PLAN LOCAL D'URBANISME
Modification simplifiée n° 4

Enquête publique
du 1^{er} juillet au 30 juillet 2021

Registre d'enquête

Objet de l'enquête : MODIFICATION N° 4 du PLU du CROISIC

Paragraphe 6

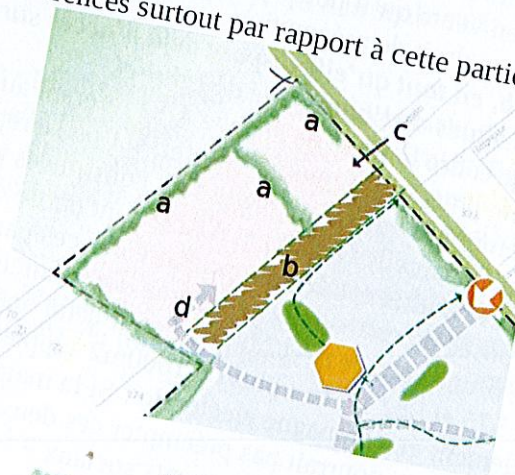
Il est à noter que ce secteur d'urbanisation, sur un espace de prairie enclavée, est le dernier que la commune souhaite urbaniser, ceci afin de conforter autant que possible les espaces naturels du territoire communal.

La commune ne manifeste que des souhaits mais aucun engagement à ce qu'il n'y ait plus d'artificialisation des sols sur le territoire de la commune. A l'heure où toutes les instances compétentes au regard de la biodiversité et du réchauffement climatique proposent l'arrêt de l'artificialisation des sols comment peut-on encore ne pas s'engager à ce qu'il n'y ait plus de constructions sur des prairies ?
